安鋒實業股份有限公司

地坪石材 DP9418 處理方案

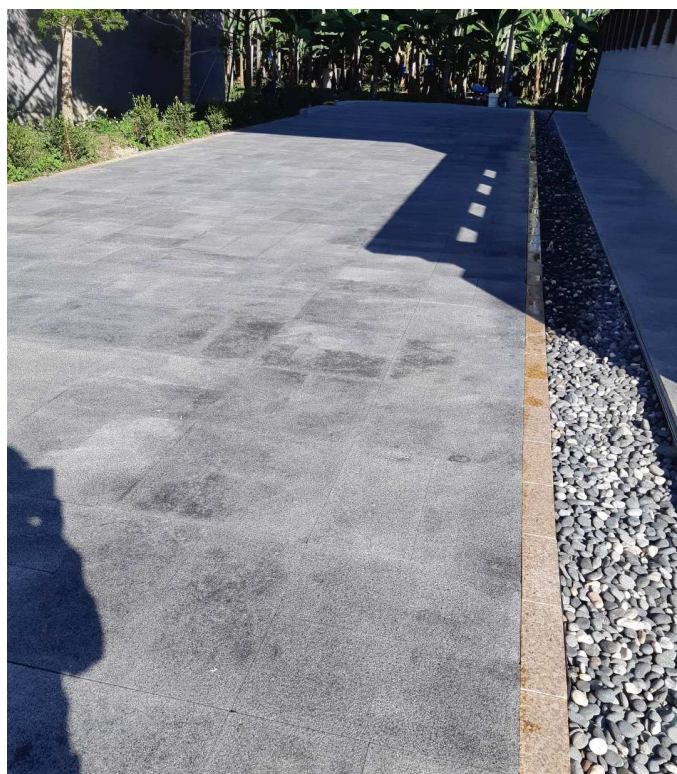
1. 這塊石材中間有裂縫 DP9418 刷塗後，裂縫及每塊石材之接縫因吃料較多，較不易乾，所以顏色較深。只有繼續日曬等它自然乾，顏色就一致。

2. 這一區顏色深淺不一，是因為滾塗或刷塗，用料不均所致，或是不同人處理用料有沾多、沾少，刷塗後，用料多的地方慢乾、材料較多。所以顏色不均。我們教客戶應付的方法是：拿一乾淨乾燥素色拖把，刷塗後接著就用拖把拖一次，吸掉較多材料的部份，就可表面吸料都一致。特別是地坪石材表面越粗糙越有凹洞不平整之石材越要用拖把吸掉。因為細小凹洞留下的材料越多，慢乾。不處理，全面乾燥後會有表面一點一點一塊一塊之較深外觀。

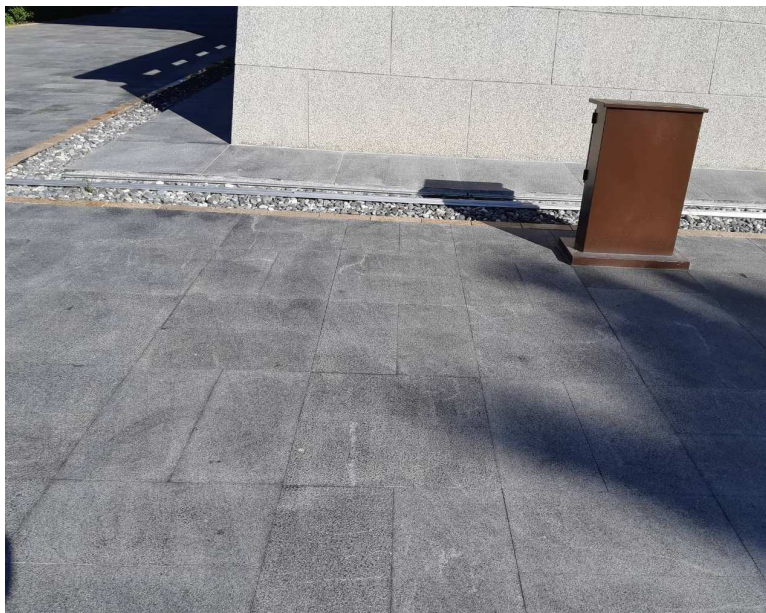
3. 這一區，情況同上。邊緣及勾縫吃料較深。還有，有一道白色刮痕，那是石材被重物或鈍物刮到。若嫌不漂亮要修飾掉。所以有石材美容行業存在。石材美容收費很高，通常門面顯著的地方要修飾化粧，這地坪只一小線就讓它時間久了和旁邊融為一片就看不出來了。

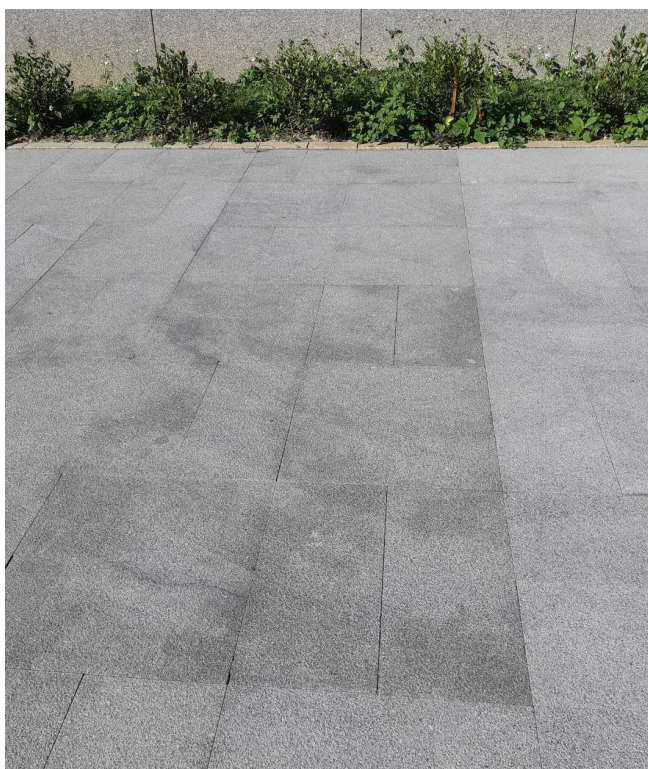
4. 這一區，很明顯分成一長方型面積，旁邊顏色均勻，涇渭分明。若是這片區域是同一人施工，手法一致，那就是這些石材和旁邊石材不是同一大塊原石切割，或同一礦區，頭、尾距離遠了，內部成份有差異，石材密度(硬度)不一樣。吸料程度就不一樣。這在有花紋的石材最明顯，原石切割後要一塊捱著一塊，並編號施工，不然頭尾的花紋併不起來，或許其內部成份密度(硬度)有些差別了。總之：這區域也是讓時間、日曬去讓它自然融合外觀顏色。
